A U S F Ü H R U N G S P L A N

INDEX: 03

PROJEKT: GENERALSANIERUNG KKB, HEPPENHEIM

ZEICHNUNG: BAUTEIL G NEUBAU SCHNITT C - C

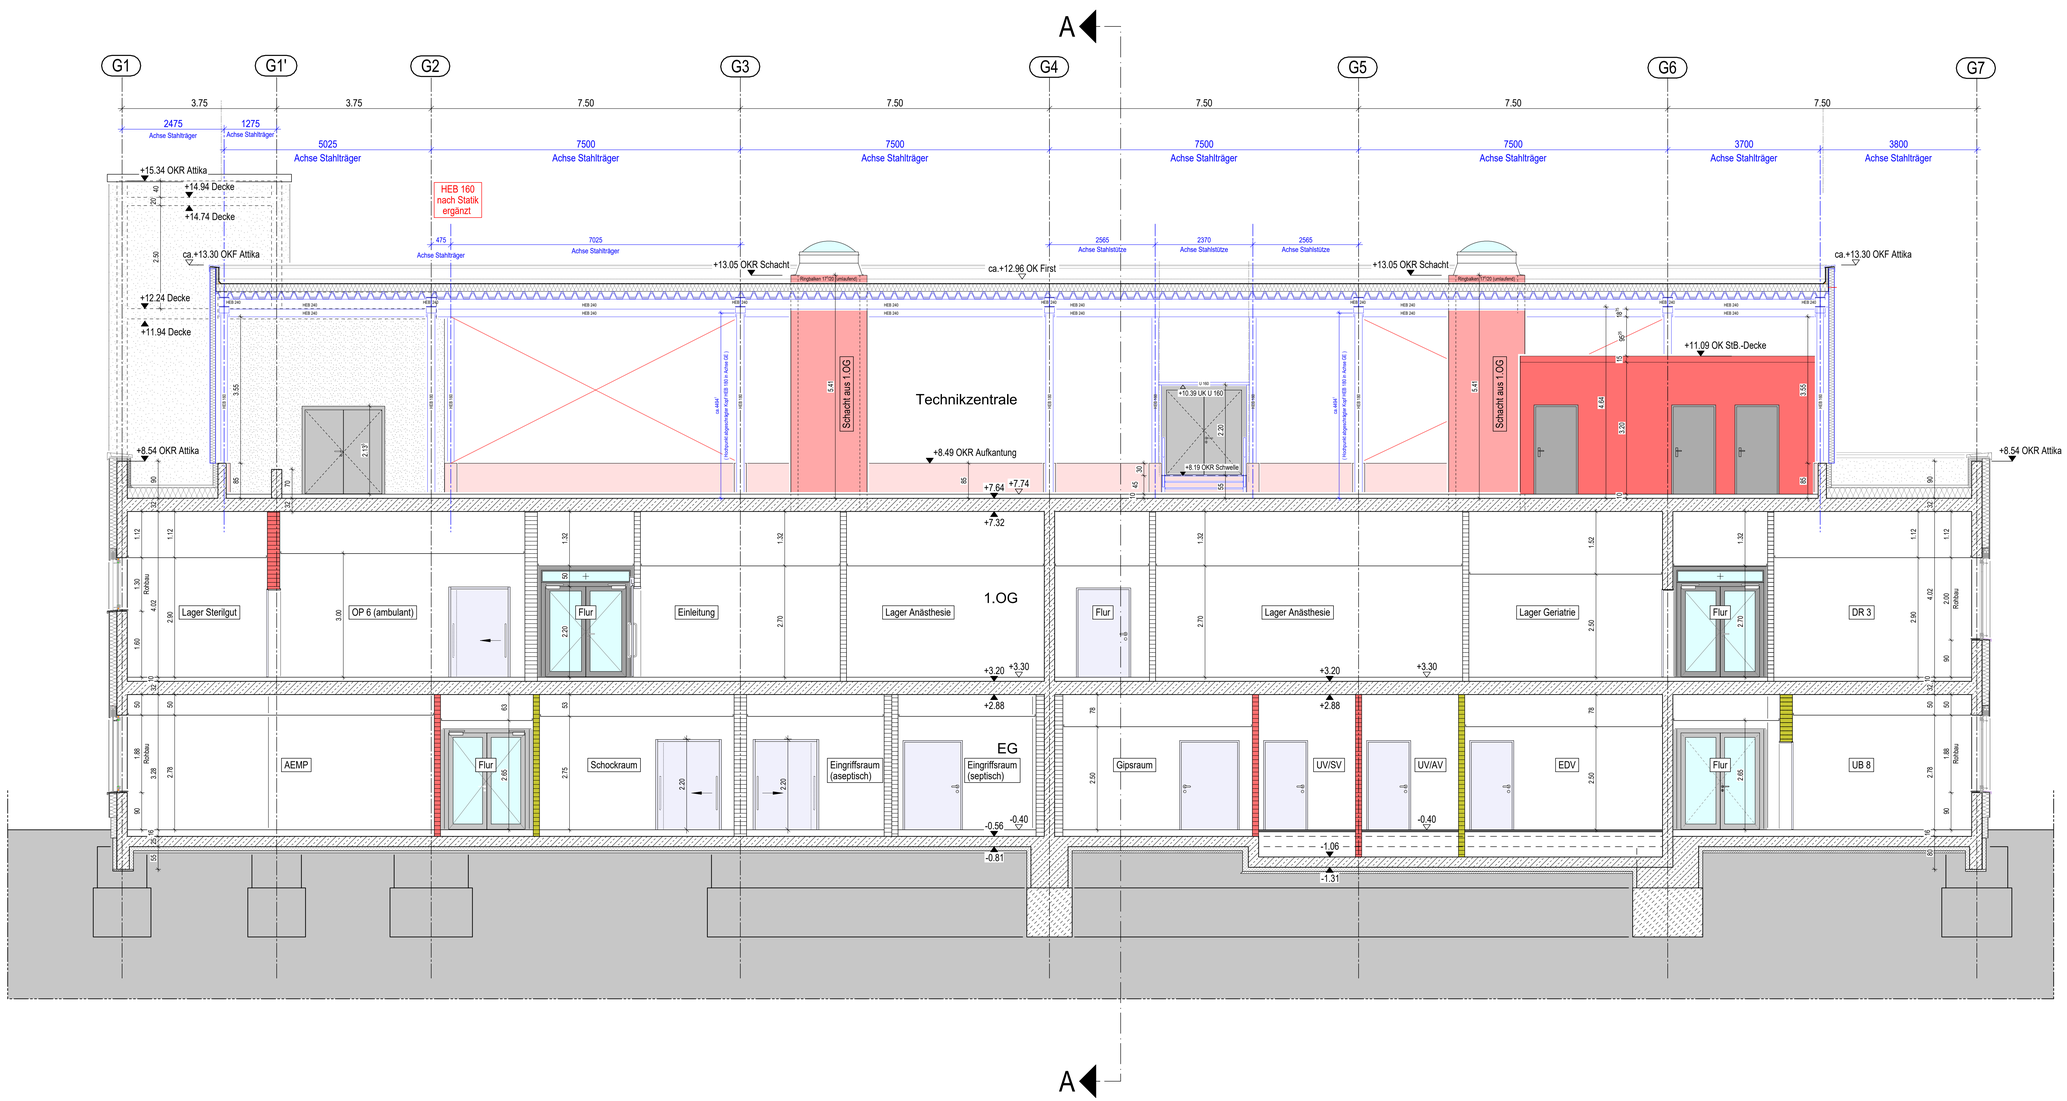
INDEX	ÄNDERUNG/ERGÄNZUNG	DATUM	GEZ.
01	Stahlträger an Dachschräge angepasst	01.07.25	schue
	RWAs für Technikzentrale entfallen nach Angabe Brandschutz		
02	OKR der Schächte für die RWAs in der Technikzentrale auf +13.05 geändert	02.10.25	schue
03	Stütze HEB160 auf Achse GE' neben Achse G2 nach Statikplan K01-01 vom 15.01.26 ergänzt	04.02.26	schue
